Progetto per la realizzazione di impianto eolico denominato "Poggio alle Pancole" Comune di Lajatico (PI).
Codice della procedura 7874 data di avvio 4-1-2022.

Progetto per la realizzazione di un impianto eolico, denominato "Poggio alle Pancole", costituito da n. 7 aerogeneratori, per una potenza complessiva pari a 42 MW, e delle rispettive opere di connessione alla RTN, da realizzarsi nel Comune di Lajatico (PI). Cod procedura 7874

OSSERVAZIONI – ALLEGATO 3

Estratto tavola 20V036_L_Visibilita_Lajatico_beni_A1_DEF.pdf

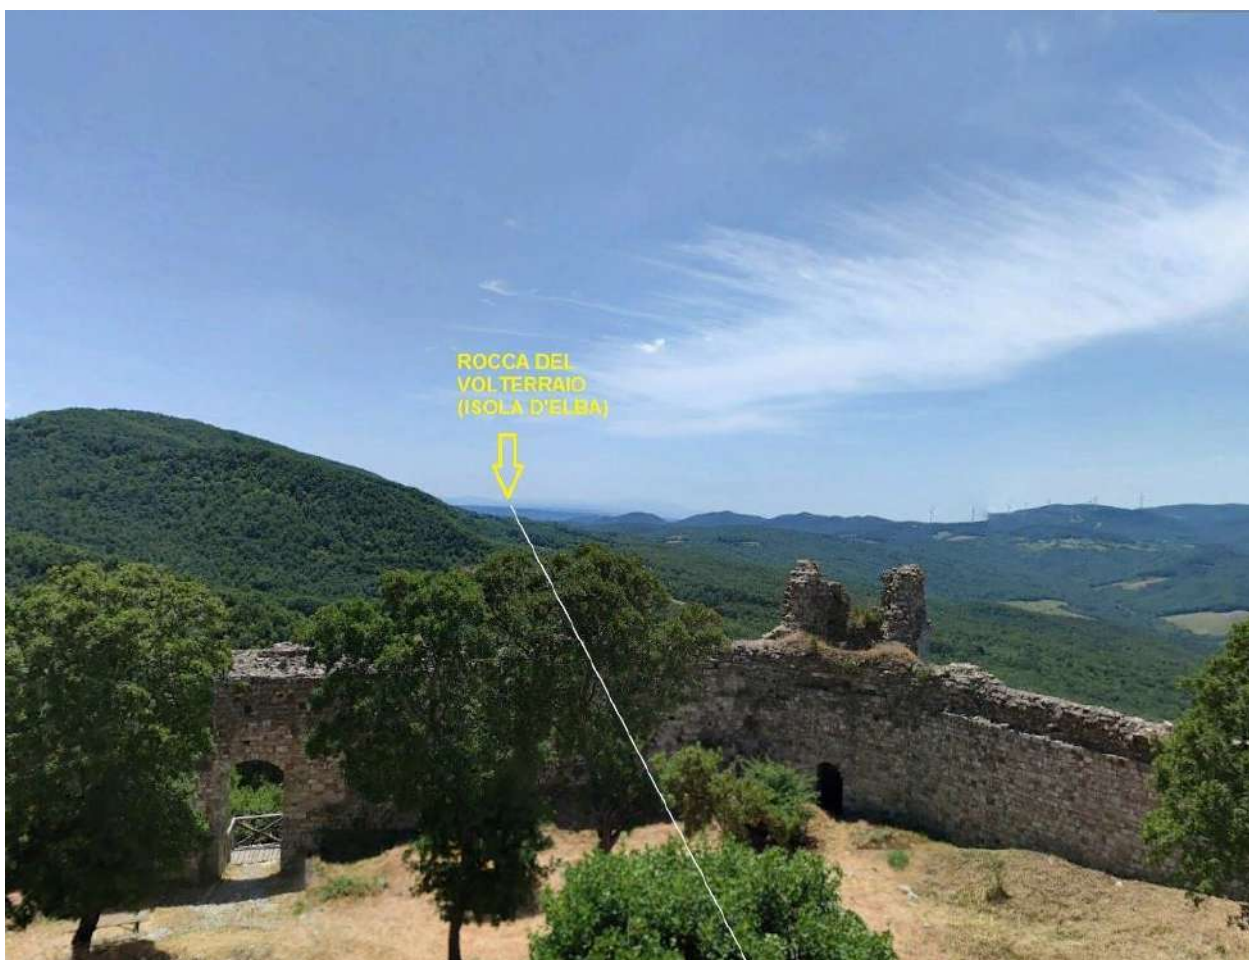
Posizione della Rocca di Pietracassia al centro delle direttrici visive verso i Monti Pisani (rocca della Verruca), Isola d'Elba (Rocca del Volterraio), Volterra

Il progetto del nuovo parco eolico invece è posto proprio lungo la direttrice Rocca di Pietracassia – Volterra, e le prime torri eoliche sono site ad una distanza molto ridotta dalla Rocca (meno di 2 chilometri). La realizzazione del Parco potrebbe perciò distruggere per sempre la più importante direttrice visiva storica che ancora possiamo apprezzare, con grave, insipiente e irreparabile danno al paesaggio, alla storia e alla cultura del territorio.

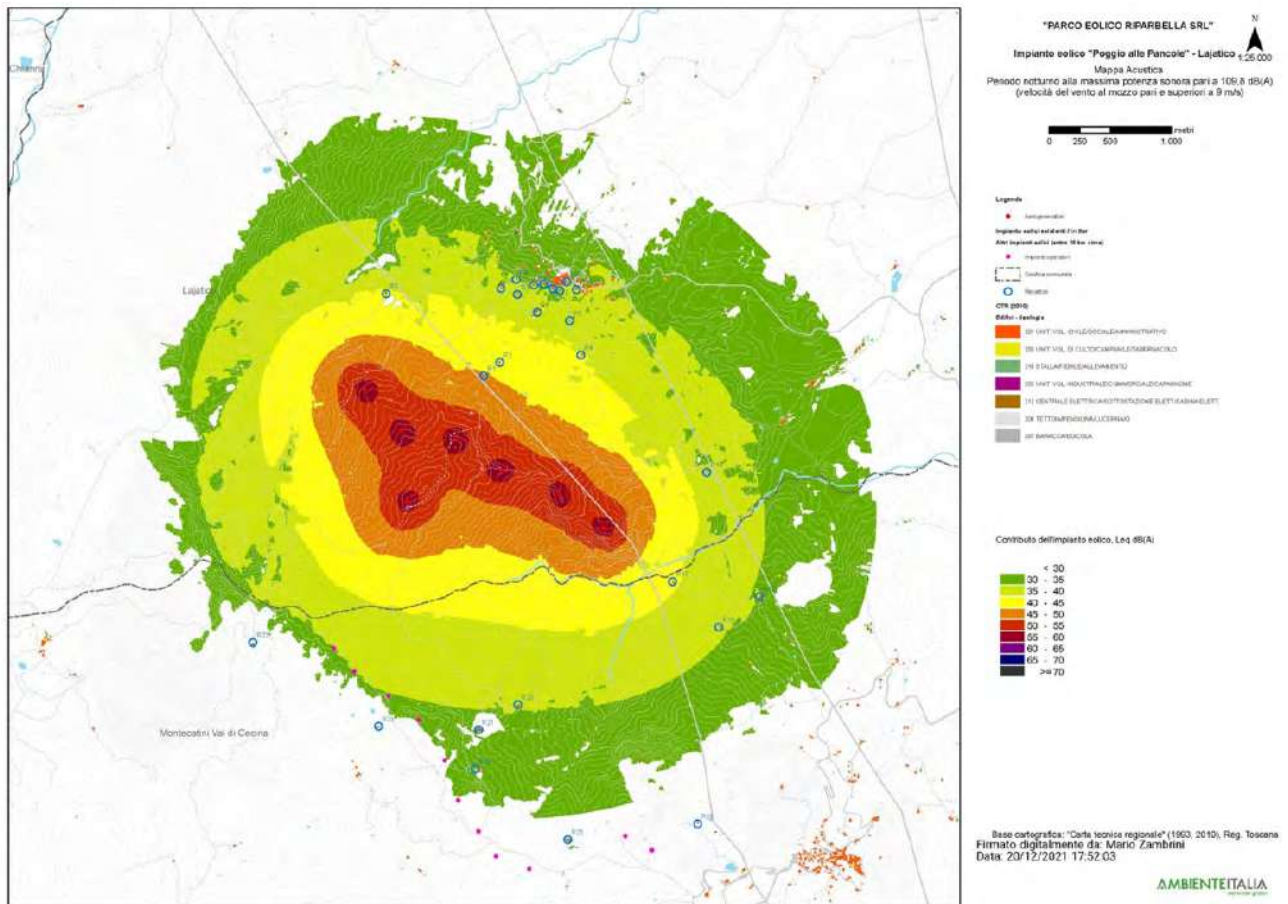
3. Nella valutazione del criterio differenziale a finestre chiuse si fa riferimento a un modello di facciata del fabbricato assolutamente non verosimile: il potere fonoisolante di un vetro 3 mm viene dichiarato 30 dB. Il potere fonoisolante di un vetro 3 mm, basta fare una veloce ricerca in letteratura, non supera i 25 dB e se ragioniamo di infisso nel suo complesso non siamo sopra i 20 dB. L'assunto della stanza 4 metri per 4 metri e volume 43 mc non è assolutamente cautelativo perché le camerette abitabili hanno superfici di calpestio inferiori ai 10 mq e volumi inferiori ai 30 mc. In ogni caso è pieno di stanze con superficie di calpestio inferiore ai 16 mq, basta una qualsiasi camera matrimoniale. La stima dell'indice dell'isolamento di facciata è quindi del tutto sovrastimata, quindi errata e porta a dichiarare che il livello di rumore ambientale a finestre chiuse è inferiore al limite di applicabilità sia di giorno che di notte. Ciò non è corretto e, in situazioni di bassa rumorosità residua come stimata/misurata dai tecnici, quando il differenziale si applica, SI SUPERA. Risulta evidente che senza l'assunto della valutazione errato dell'isolamento di facciata il criterio differenziale a finestre chiuse risulta superato.

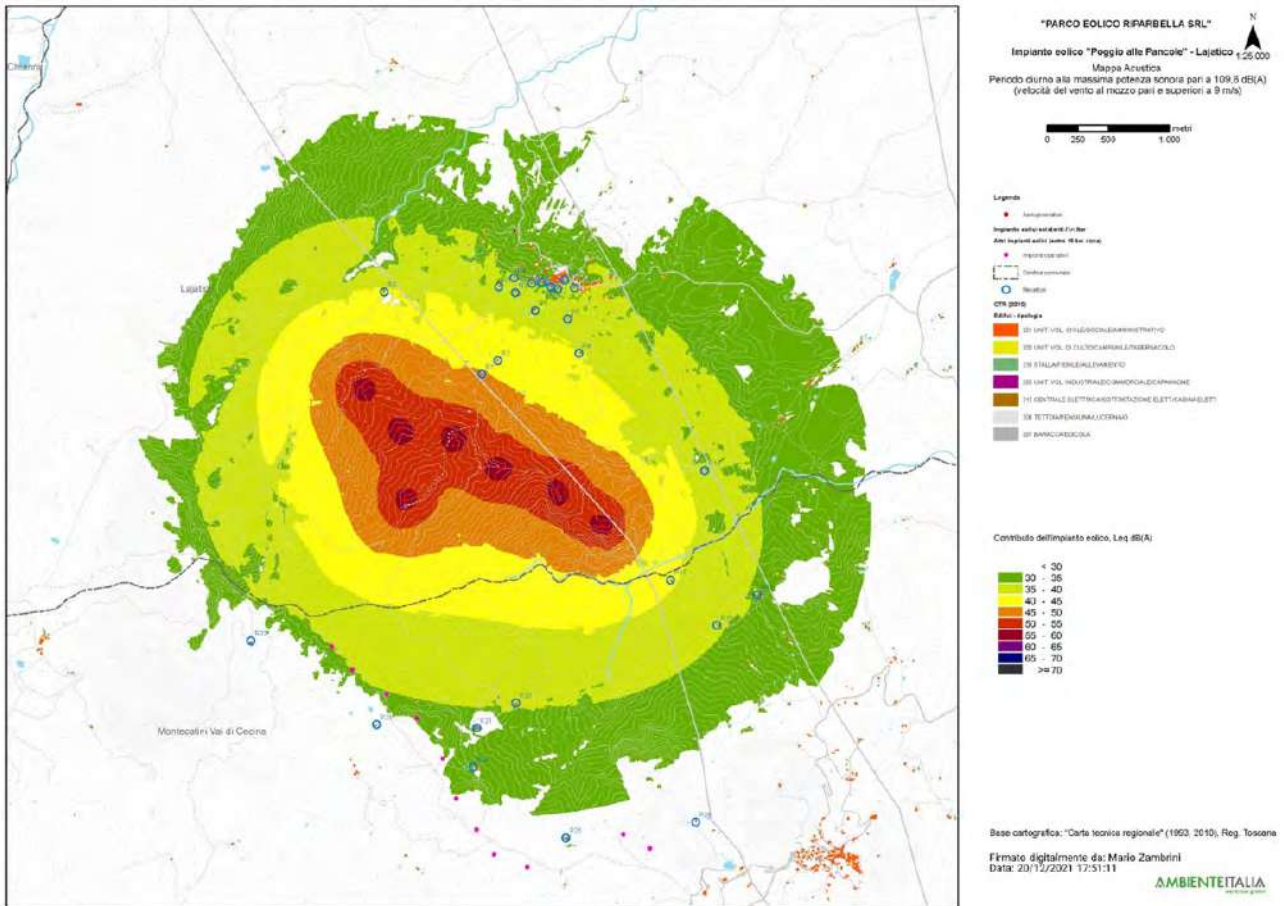
4. L'osservazione ancora più cogente riguarda l'assunto dell'abbattimento di una parete a finestre aperte pari a 10 dB. 10 dB di abbattimento, prova qualsiasi misura che si possa fare in qualsiasi situazione, può andare bene in caso di parete molto grande, di importante R_w e con finestra piccola, inferiore al 5% della superficie finestrata. Già una stanza normalissima di una cameretta con finestra 1,2x1,4, mediante misura a 1 m dalla facciata in esterno e una all'interno con fonometro a 1 m dalla finestra aperta e oltre 1 m dalle altre superfici riflettenti microfoni a 1,5 m di altezza non presenta abbattimento del rumore superiore a 6 dB, a meno di non avere all'interno un ambiente sovraccarico di arredi solo fonoassorbenti in una condizione assolutamente non realistica. Se poi ci spostiamo a una camera con una banale porta finestra da 1,2mx2,4m si perde un ulteriore dB di abbattimento e in situazioni, che esistono tranquillamente, di infissi ampi (tipo 1,8x2,4 o 2x2,4 o anche oltre) si arriva a situazioni in cui l'unico abbattimento che offre la parete è la riduzione di 3 dB dati dai coefficienti di riflessione di facciata. Coefficiente di riflessione di facciata che, oltretutto, qui non risulta valutato.

Se ne deduce che ipotizzando un abbattimento delle pareti inferiore a quello della valutazione e conforme alle stime riportate il criterio differenziale a finestre aperte si applica e SI SUPERA, sempre con riferimento ai bassi livelli di rumorosità registrati e che sono caratteristici della zona.

In corrispondenza dei dati fin qui esposti si può osservare dal grafico seguente, documento STUDIO D'IMPATTO AMBIENTALE SINTESI NON TECNICA, codice elaborato 20V036-L-Sintesi-non-tecnica-201221,

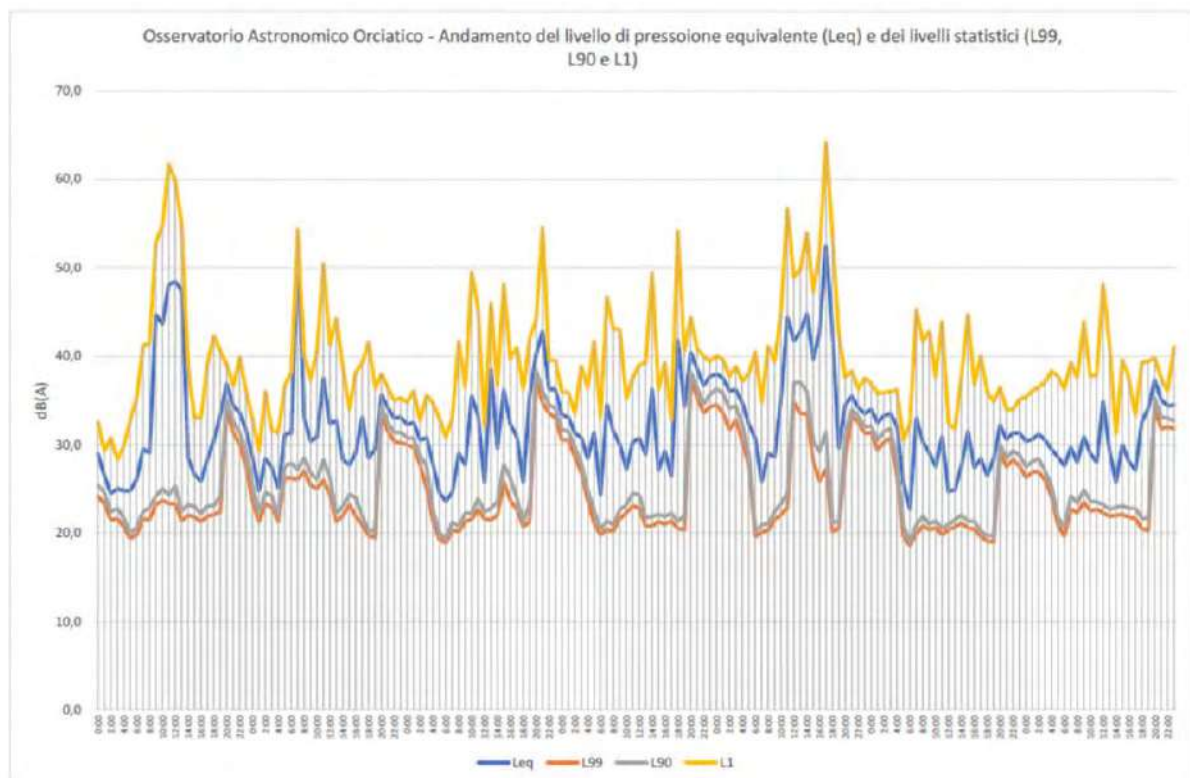
pagina 28 che in corrispondenza di livelli di pressione equivalente Leq intorno ai 45 dB(A), i livelli

di pressione istantanea L1 si aggirano intorno ai 63 e 65 dB(A) o comunque superiori a 50 dB(A) e questo per periodi di 4 e 9 ore, quindi per buona parte della giornata.
